Mission régionale d'autorité environnementale

**Avis délibéré sur le projet de construction et d'exploitation
d'un parc éolien sur les communes de Saint-Oulph
et Etreilles-sur-Aube (10)
porté par la société SAINT-OULPHETRELLES ÉNERGIE**

N° réception portail : 000945/A P
n°MRAe 2025APGE17

Figure 3: Plan de situation des 12 éoliennes

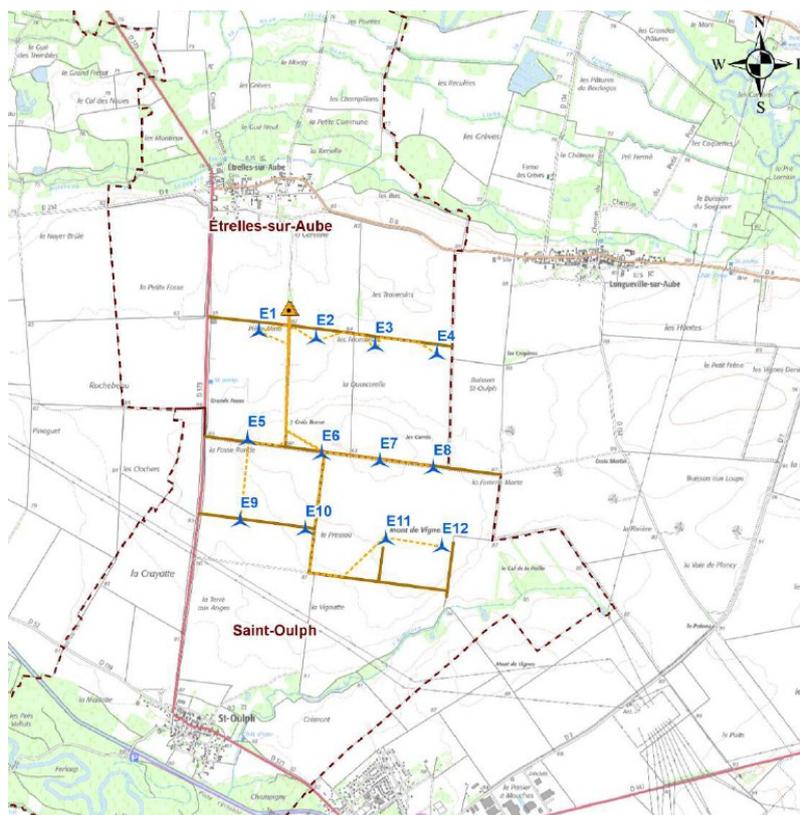
L'Ae recommande d'explicitier et justifier le choix d'implantation de l'éolienne E2 à proximité des lisières de forêts, à une distance inférieure aux 200 m préconisée par EUROBATS ; à défaut, déplacer l'éolienne E2 pour respecter la distance d'éloignement de 200 m des lisières boisées ou a minima en présenter les conséquences sur les secteurs boisés, les habitats et les espèces présentes et de proposer des mesures adaptées d'évitement, de réduction et de compensation (ERC²⁰).

Concernant l'impact sur la biodiversité, plus particulièrement sur les chauves-souris, la garde au sol est de seulement 44,50 m contre 50 m recommandés par la Société française pour l'étude et la protection des mammifères²¹ (SFPEM) pour des éoliennes dont le diamètre du rotor est supérieur à 90 m.

L'Ae recommande de respecter une garde au sol de 50 m.

Figure 7: Couloirs de migration

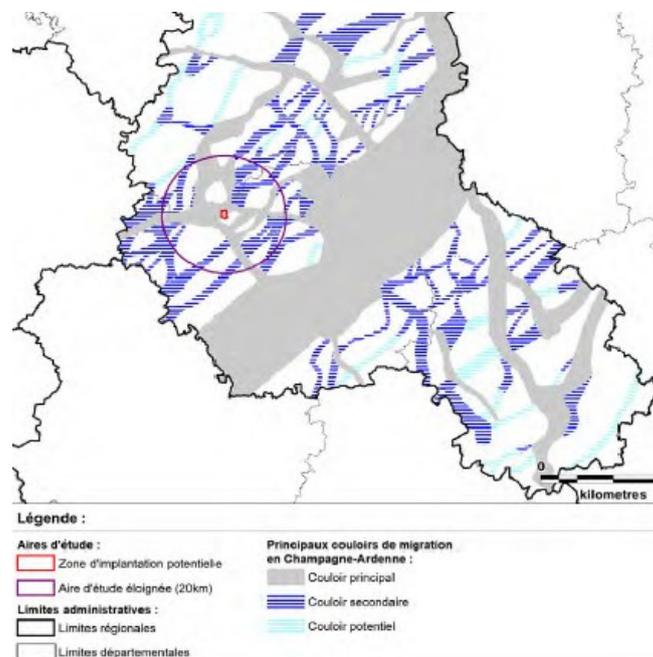
Le dossier²² mentionne que, d'une manière générale, l'impact du projet en période de migration est faible à modéré. En effet :

L'Ae partage cette conclusion, sous réserve que le phénomène de contournement des parcs en période de migration soit bien réel, tout en insistant sur le fait qu'il devra être corroboré par le suivi de mortalité qui sera mis en place selon les fréquences prévues en figure 8 du présent avis.

Elle recommande de plus au Préfet du département de l'Aube, de confirmer par une tierce expertise la réalité du phénomène de contournement de ces parcs par les oiseaux migrants, aux périodes de migration dans le cadre de l'article L.181-13 du code de l'environnement²³ puisque les parcs d'Orvilliers, de Seine Rive Gauche Nord, « d'Orvilliers et Mesgrigny » et de Bouchats 1 sont en service,.

Figure 11: Visualisation des espaces de respiration

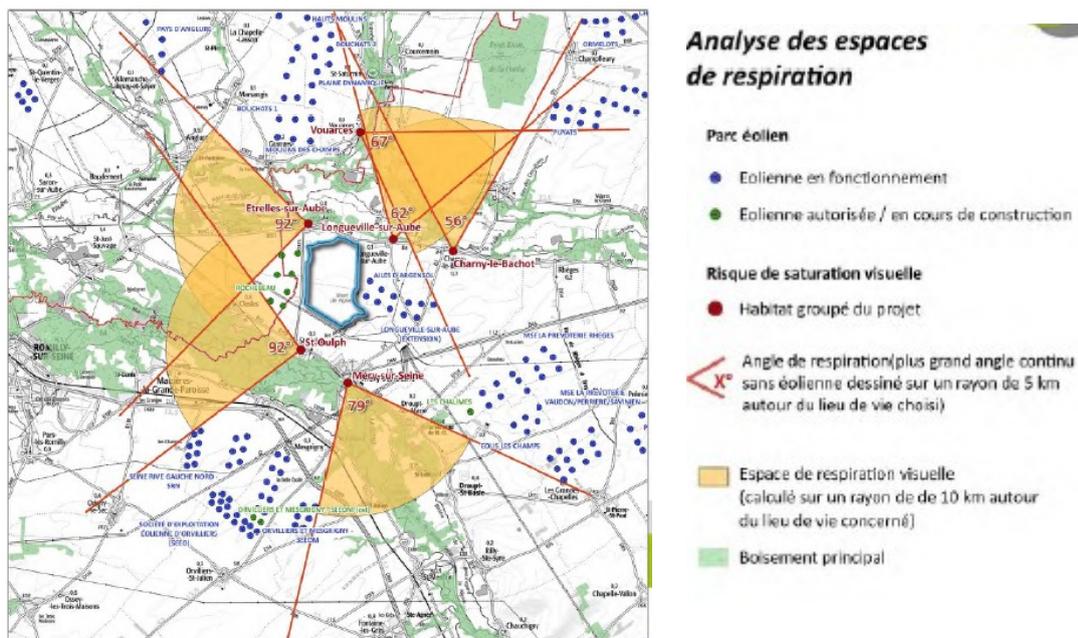
Le dossier montre cependant (cf figure 11 du présent avis) que les angles de respiration (plus grand angle sans éolienne) depuis les principaux villages et dans un rayon de 5 km autour du projet, bien que parfois très faibles²⁸, ne sont pas réduits par les éoliennes du projet.

Figure 13: Parcs éoliens voisins – zoom de la figure 4

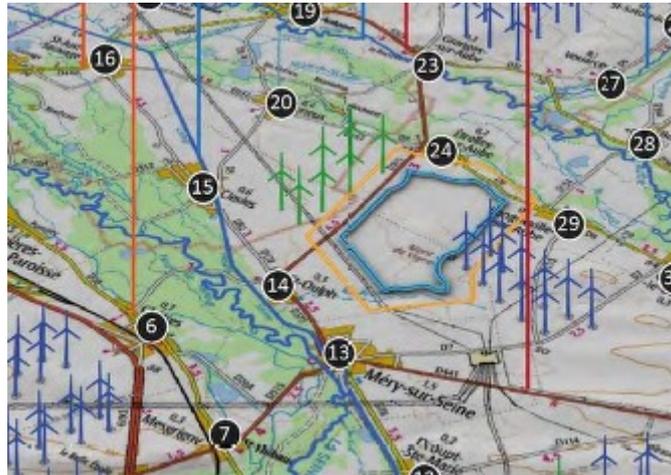
L'Ae constate, tout comme la Mission de l'Unesco « Coteaux, Maisons et Caves de Champagne » que :

- le choix d'implantation des éoliennes du projet ne s'appuie pas visuellement sur le parc de Rochebeau, à l'ouest et en vert sur la figure 13 du présent avis, ou encore sur celui des Ailes d'Argensol, à l'est et en bleu sur cette figure ;

- la hauteur des éoliennes en bout de pale diffère significativement de la hauteur des parcs existants et autorisés voisins. Après prise en compte de l'altitude de la zone d'implantation potentielle, les éoliennes du projet dépasseraient de près de 50 m les autres éoliennes existantes ou autorisées ;

Figure 16: Zone de dangers des éoliennes

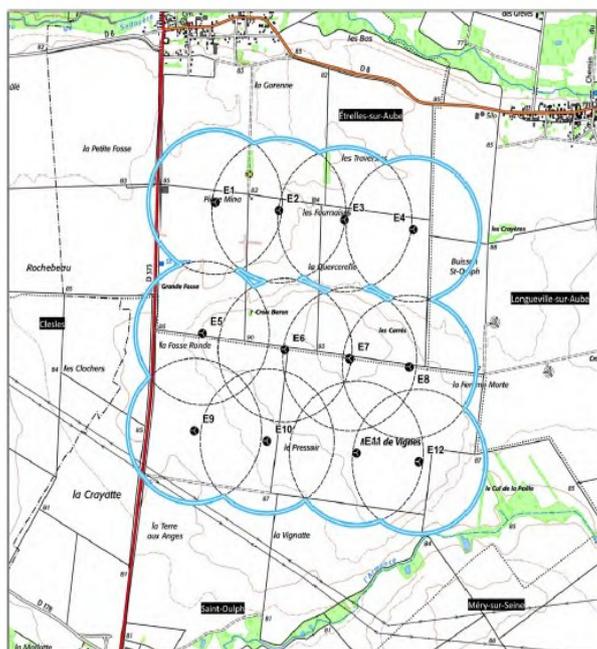
La route départementale RD 373 traverse la zone d'étude des dangers sur sa partie ouest (cf figure 16 du présent avis).
